ITEM	DESCRIÇÃO	QTDE.	ARQUIVO	MATERIAL	MASSA (Kg)
1	Tampa de proteção dos blocos e guia dos compesadores de gradiente.	1	BC-10021.ipt	Alumínio 7075-T6	0,8 kg

COD. ATIVIDADE:	1504002005	ESCALA: 1 :2	PROJETO: DIPOLO BC-3T- SIRIUS
CRIAÇÃO:	reinaldo.basilio	01/12/2015	ARQUIVO: BC-10021.idw
IMPRESSO POR:	reinaldo.basilio 15/06/16 16:42	V24

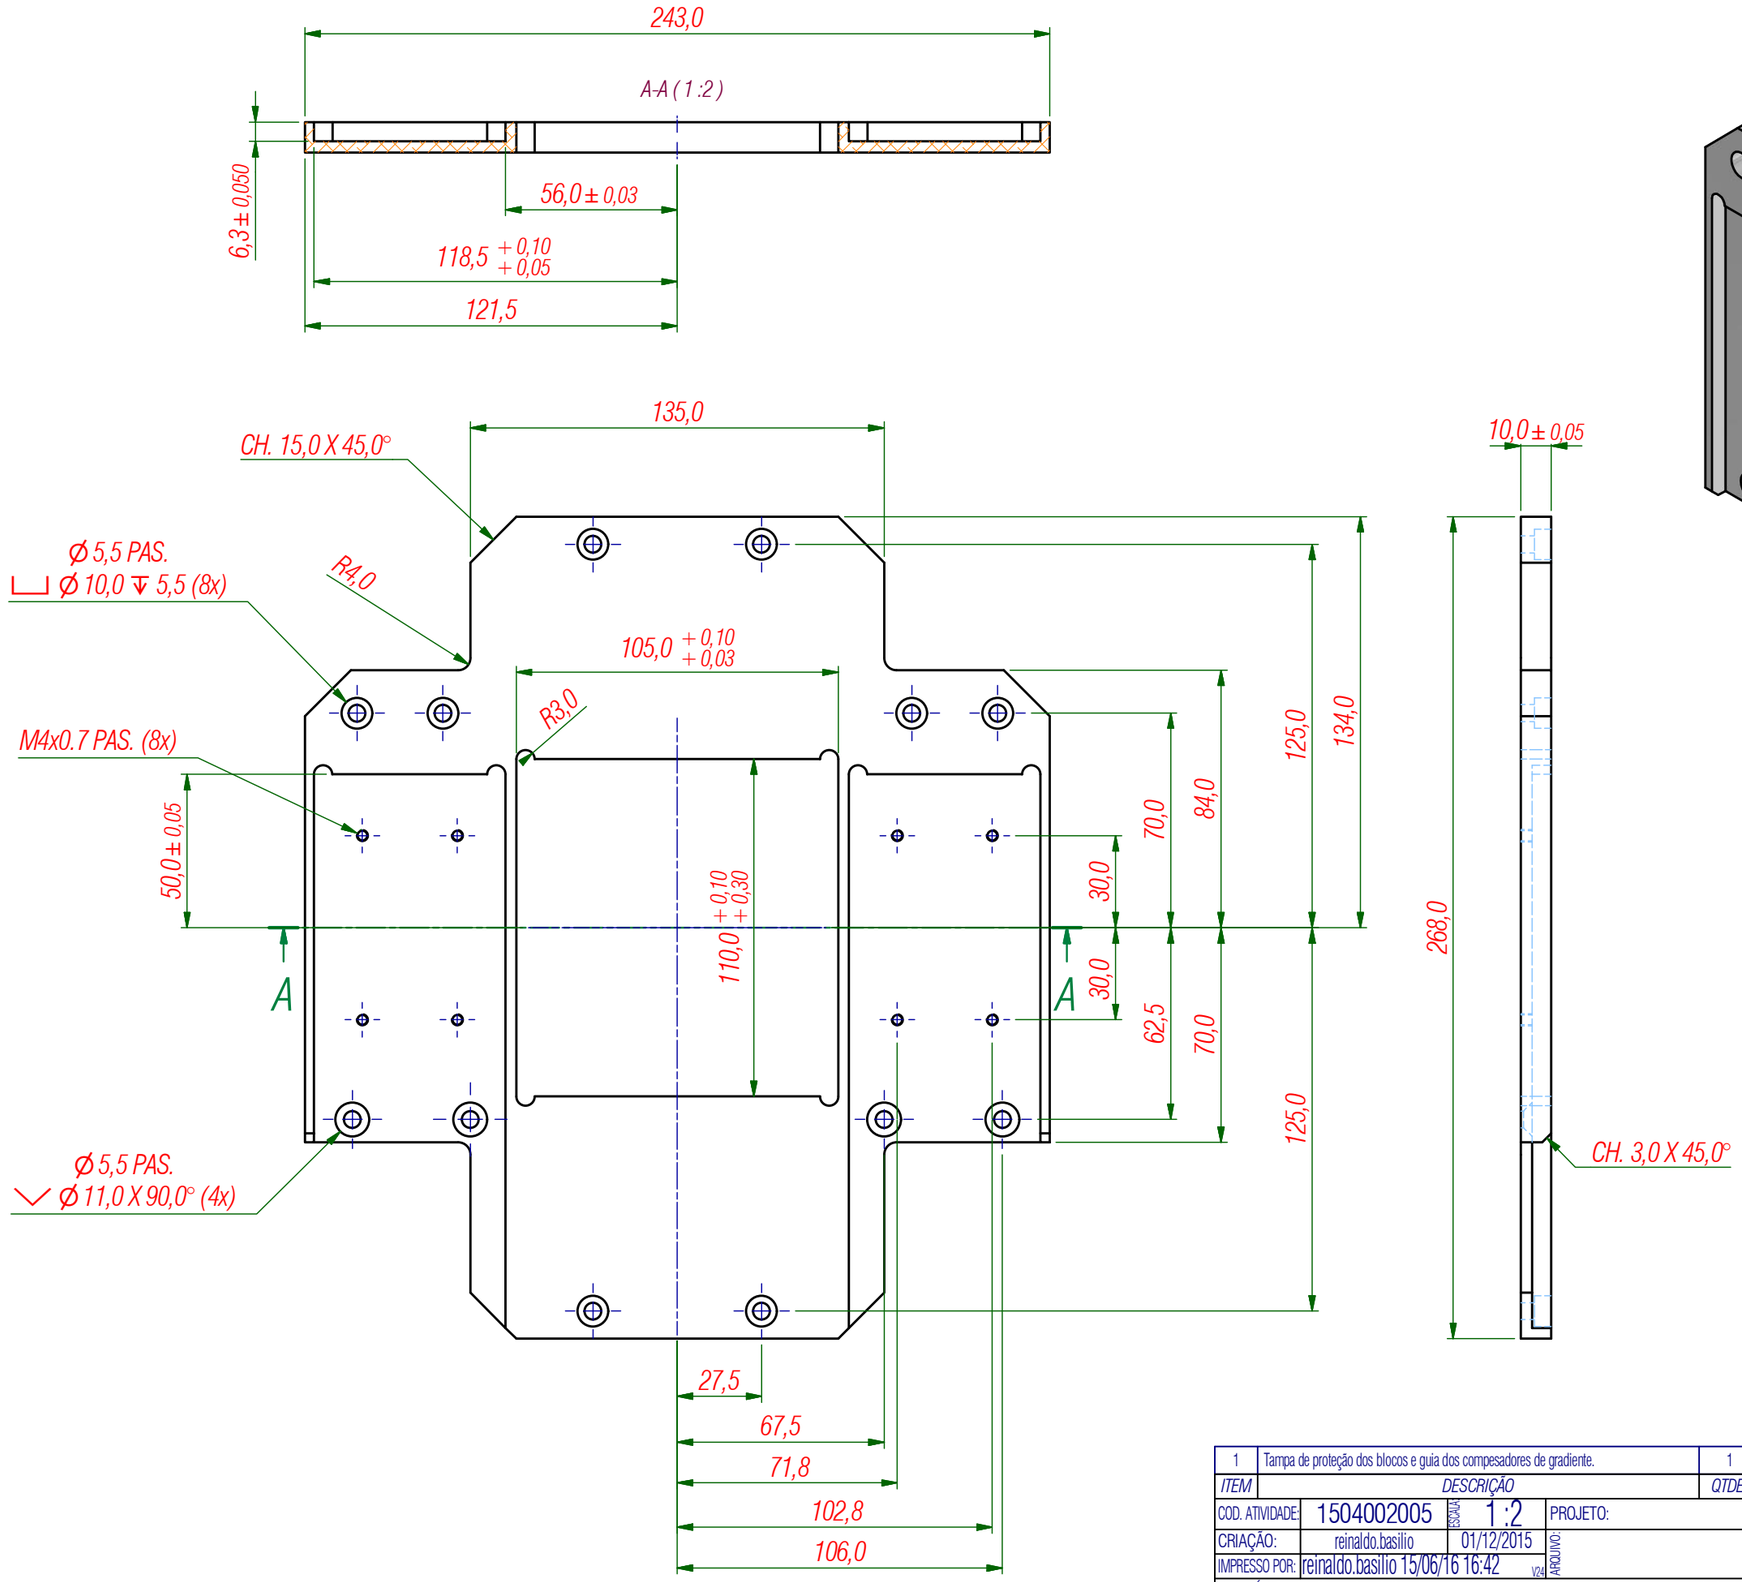
REV.	AUTOR	DATA	DESCRIÇÃO
1	Reinaldo	18/12/2015	Deslocamento do canal do Ajustador do gradiente em 1.5mm para o lado do polo de alto campo.
